改善箇所説明図

(フロントアクスル)

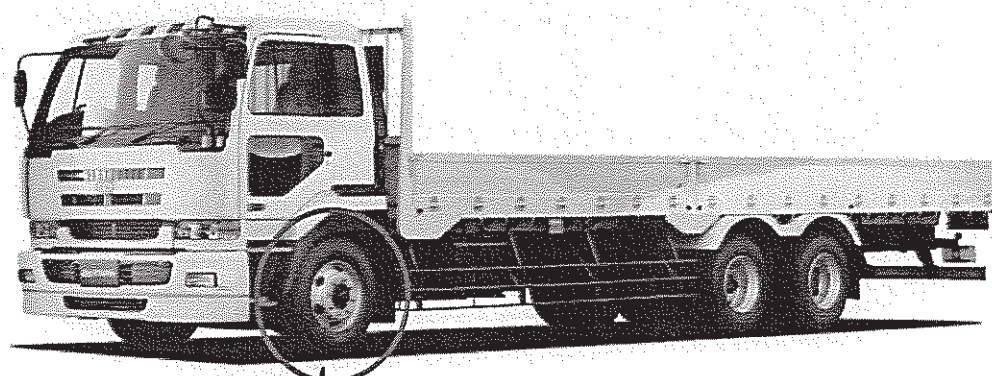
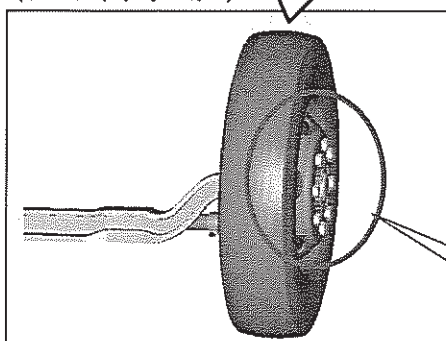
フロントハブにおいて、ホイールナットの過大締付けトルクや過積載等の想定を超える使用環境に対する余裕が十分ではないため、ハブのフランジ隅部への応力が過大になり、当該部に微小亀裂が発生する場合がある。そのため、そのまま使用を続けると亀裂が進行し、最悪の場合、破断するおそれがある。

全車両、フロントハブを対策品に交換する。

(断面図)

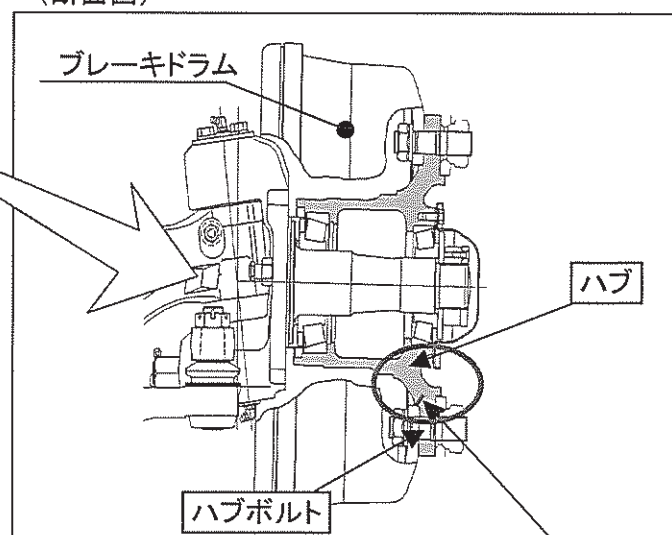
基準不適合発生箇所(左右)

改善の内容

なお、対策品の全数供給に時間を要するため、ハブの亀裂の有無を点検し、亀裂のあるものは対策品と交換し、微小亀裂の車両及び亀裂のない車両は、後日対策品と交換する。
